No.: 2020-015-1

部品変更

Armadillo-IoTゲートウェイ G3 樹脂製ケース パネル変更について

・ <資料1> SD/SIM スロット側パネル形状

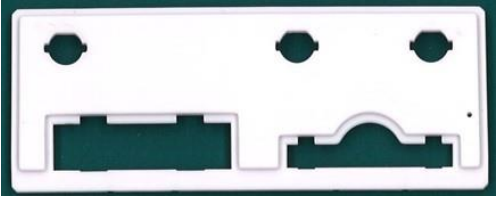
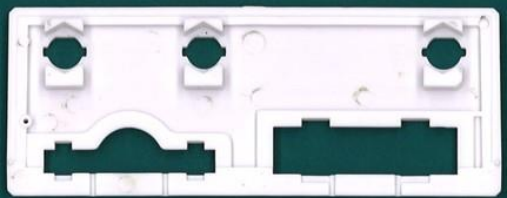
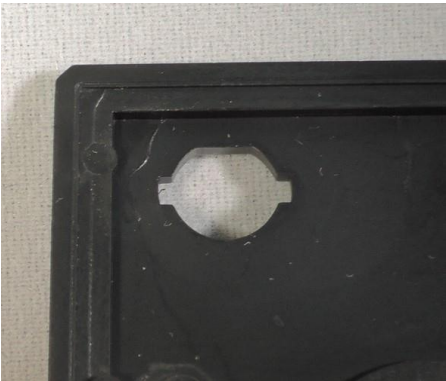
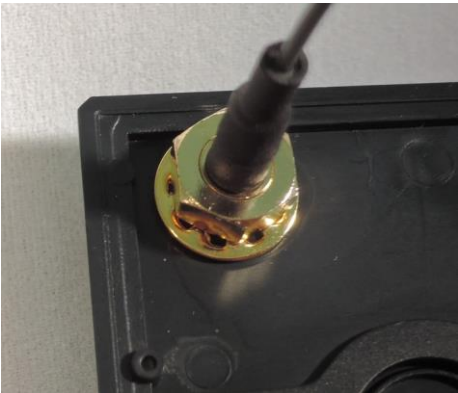
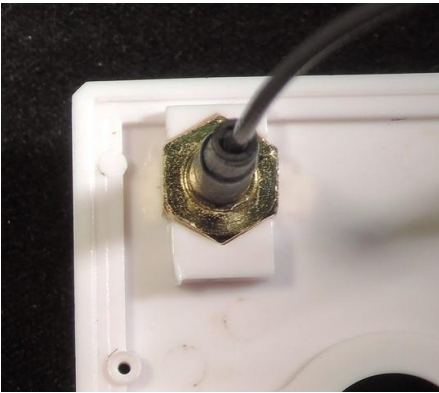
樹脂製ケースの SD/SIM スロット側パネルにアンテナコネクタ回転防止のリブを追加。

項目		内容	製品仕様への影響
納入仕様書		変更なし	本変更に伴い製品本体の外観および性能に変更があります。 それ以外の機能、寸法、電氣的仕様、使用方法の変更等はありません。
仕様	電氣的特性	変更なし	
	外観仕様	SD/SIM スロット側パネルのケース外側面に軽いくぼみ発生<資料2>	
	寸法仕様	変更なし	
機能・性能		SD/SIM スロット側パネルのケース内側面にアンテナコネクタ回転防止用のリブを追加<資料1>

・ <資料2> 参考) ケース外側の軽いくぼみ

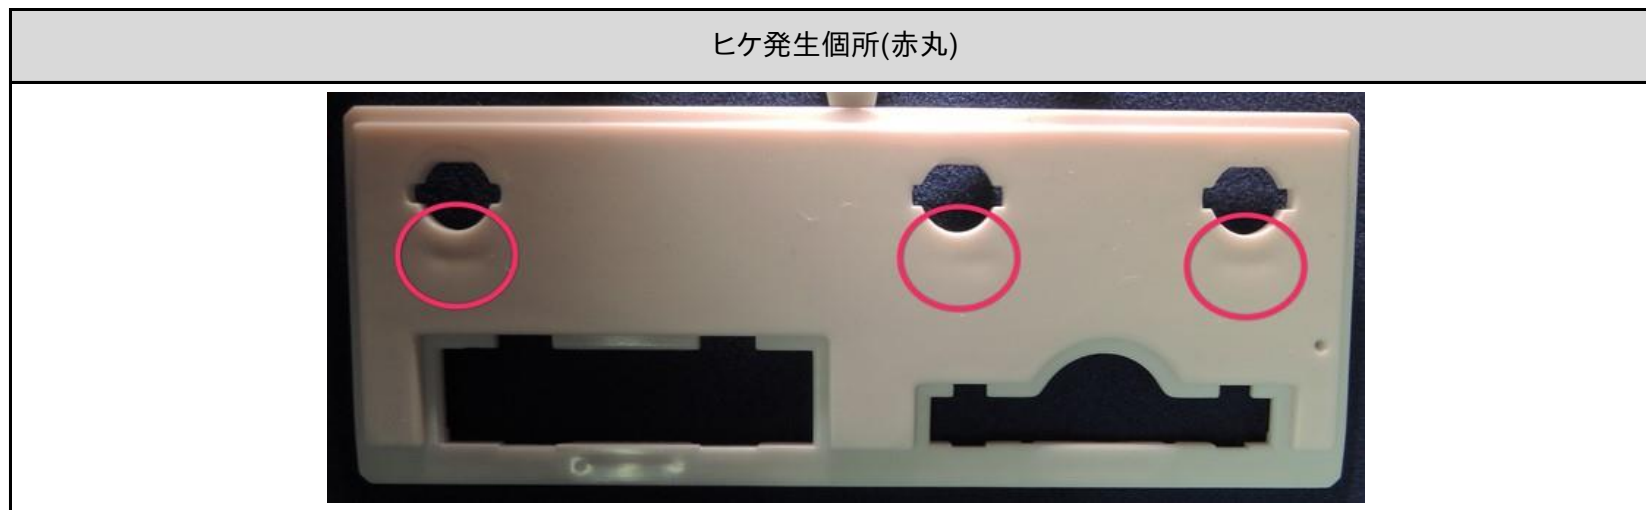
リブを追加したことにより、変更後のパネル外側に軽いくぼみ(ヒケ)が発生します。
